TOTO NEW RELEASE

新商品だより

【システムバスルーム・マンションリモデルバスルーム　シンラ】

新商品だより 2021・6

■戸建向け1216/1220サイズ　短辺側設置必要寸法変更

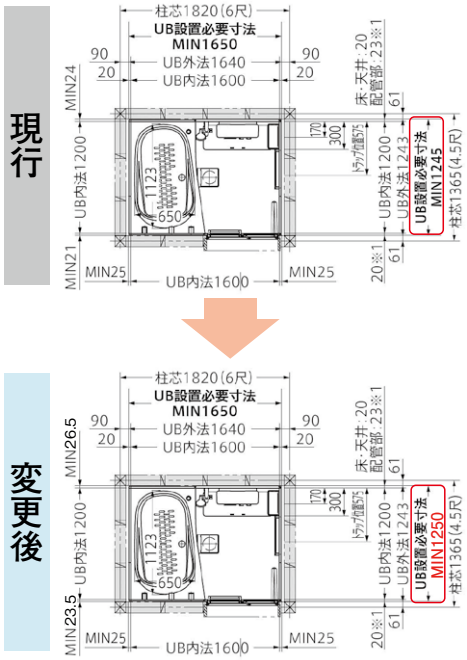
省令準耐火構造への対応として、建築内壁への石こうボード貼り仕様が多くなっている背景を受け、1216/1220サイズの短辺側の設置必要寸法を変更させていただきます。

ユニットバスサイズ			1216/1220		1116	
			これまで	変更後		
内法			1200	1200	1150	※石こうボードはt12.5を想定
外法			1243	1243	1193	
設置必要寸法			1245	1250	1200	設置空間寸法
建築収まり条件	柱120角	ボード貼りなし	○ 注	×	○	1245
		ボード片側貼り	×	×	○	1232.5
		ボード両側貼り	×	×	○	1220
	柱105角	ボード貼りなし	○	○	○	1260
		ボード片側貼り	○ 注	×	○	1247.5
		ボード両側貼り	×	×	○	1235

注）設置必要寸法　≦　設置空間寸法　であるが、他サイズよりクリアランスは小さい

・ユニットバス内法/外法は従来から変更ありません。
・ユニットバス長辺側の設置必要寸法は変更ありません。
・変更後の建築とのクリアランスは、スリム構造採用の他サイズと同じクリアランスとなります。
・1216サイズで石こうボード貼り仕様の場合は、短辺が50mm小さい1116サイズでのご提案をお願いいたします。
・マンションリモデルバスルームは、従来通りUB外法に対して、周囲に3㎜以上のクリアランスを確保してください。
